Protokol o změně díla

změnový list číslo 072

Stavba: Centrum komplexní psychiatrické péče Brno

Změna: Bourací práce na římsě - jižní fasáda

VZOROVÝ DETAIL ZESÍLENÍ ŘÍMSY V JIŽNÍ FASÁDĚ (OSA C)

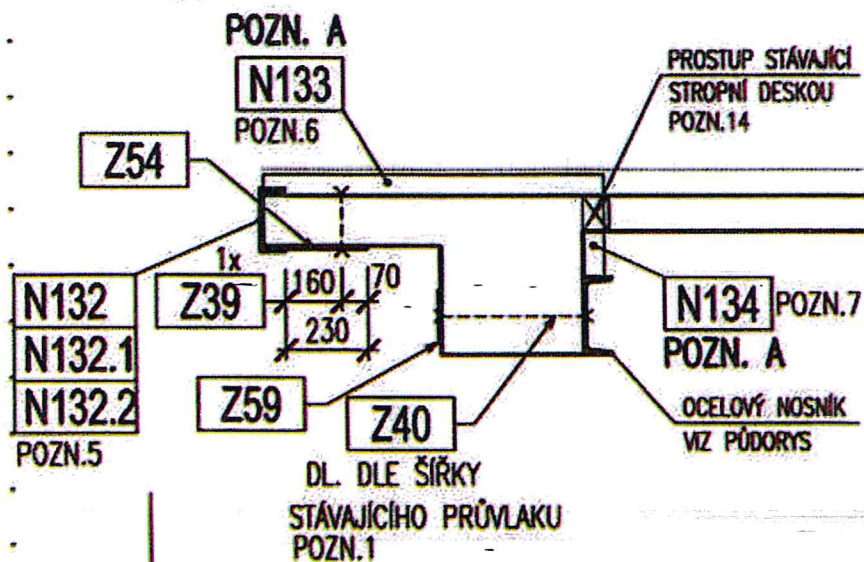
upozorňuji na skutečnost a žádám o možnost provedení odstranění části břizolitu na jižní straně fasády objektu A. Je zde provedena konstrukce na ztužení římsy, kdy na vnější líc se osazuje U180, která potřebuje cca 155 mm tloušťku konzoly objektu. Samotná konzola má tloušťku cca 150 mm se spodním břizolitem cca 170 mm. Dle přiložených obrázku tedy musí dojít k ubourání betonové mazaniny na horním okraji a břizolitu na spodní hraně, aby bylo možné provést ztužení konzoly dle PD viz detail ("Ztužení římsy") níže. Odstranění bude provedeno v šíři cca 300 mm pro osazení U profilu (N132) a ocelové plotny (Z54).

nenosná betonová mazanina bude ubourána v celé ploše římsy, z horní hrany stropní desky jsou přiložené zesilující profily U140 a provádí se nová skladba podlahy, břizolit bude v místech zesílení ocelovými prvky osekán.
